Modernisation de la rue Notre-Dame à Montréal  
par le ministère des Transports

AUD6211 06 057

Mémoire de Monsieur Alain Tremblay, résident de la rue Jean-Langlois, aux audiences du BAPE à propos de la modernisation de la rue Notre-Dame, mercredi le 16 janvier 2002.

**Photo 4,**

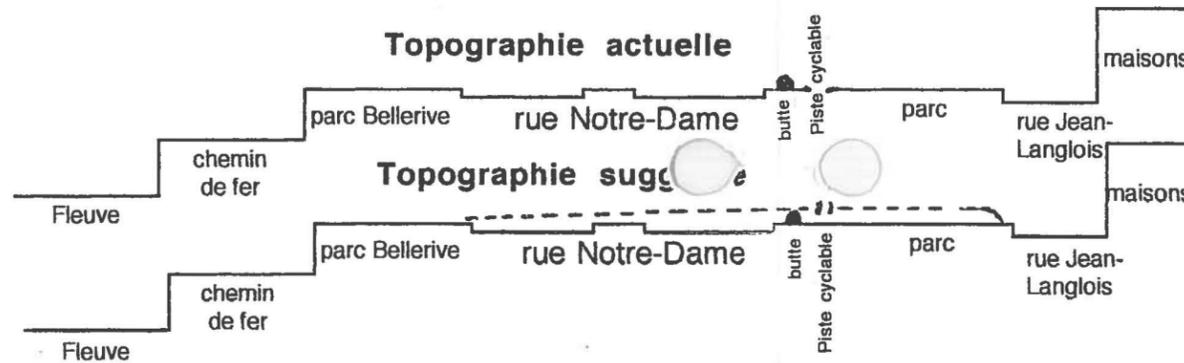
Série de maisons le long de la rue Jean-Langlois. Le niveau du sol dans ce petit parc devrait être augmenté de quelques pieds de façon à améliorer la vue sur le fleuve. Le niveau du sol devrait également être augmenté partout où c'est possible, le long de la rue Notre-Dame.
